# 熊野川における濁水長期化軽減対策

電源開発株式会社 西日本支店

# 2. 第10回熊野川の総合的な治水対策協議会でのご意見に対する対応

## 平成27年度から実施した濁水軽減対策の効果

## 平成27年度濁度状況(ダム下流の濁度状況)

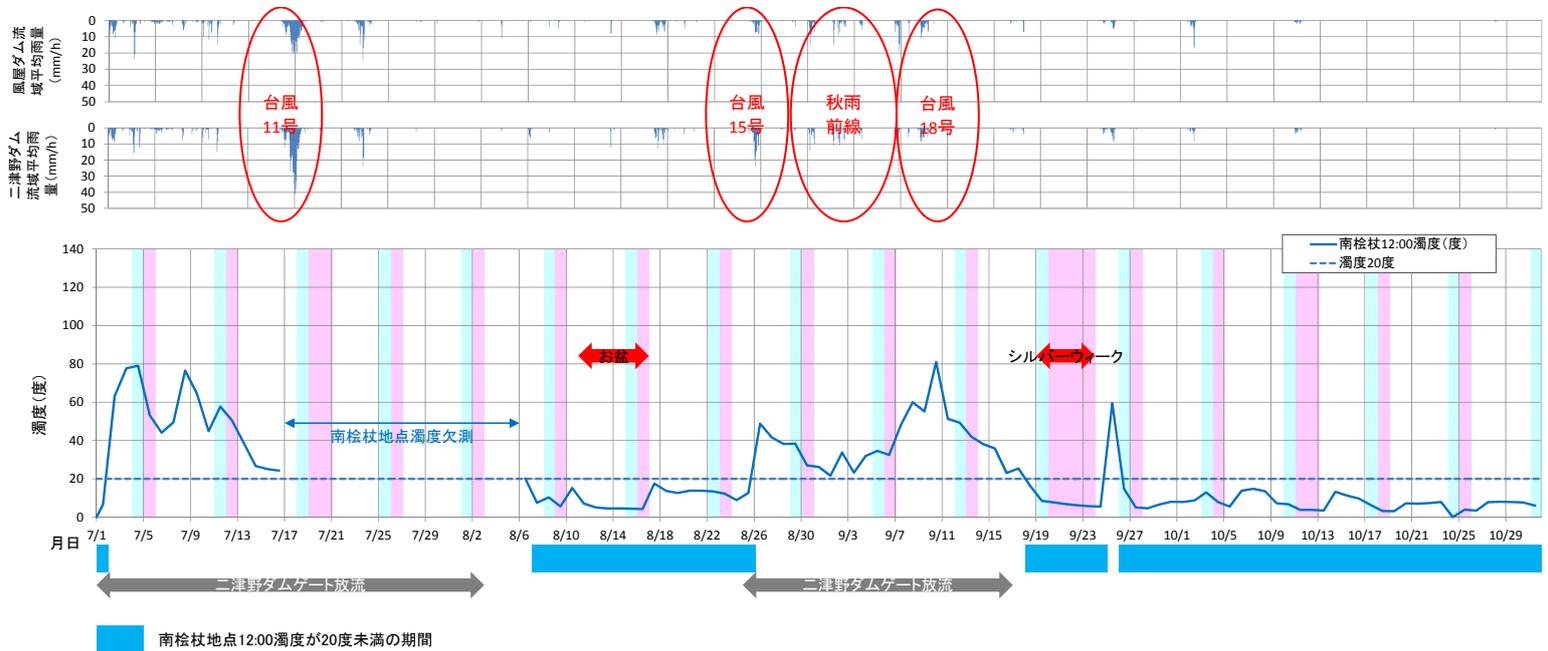
【ご意見】 南桧杖地点の9月の平均濁度(下図の↔)が、平成26年よりも平成27年の方が高くなっており、実施した濁水軽減対策の効果が本当にあったのか疑問がある。

- ✓ 出水の発生時期や規模等の状況※1、水位制約※2などダム運用の条件が年毎に異なるため、前年との単純な比較では、実施した対策の効果は評価できません。

※1 風屋ダム流域平均年間降雨量 平成26年:2,268mm、平成27年:3,233mm

※2 台風11号出水(7月17日)では、国道168号線が通行止めのため、二津野調整池内で船による代替え運行がなされた関係で、濁水早期排出時の二津野調整池の水位低下を抑制する必要が生じました。このため、発電再開時の濁度低減を目的に濁水早期排出期間を3日間延長した結果、南桧杖の濁度低減に日数を要しました。

- ✓ 今後、実績データを蓄積の上、実績データ分析や解析的な手法により濁水軽減対策の効果を検証していきます。
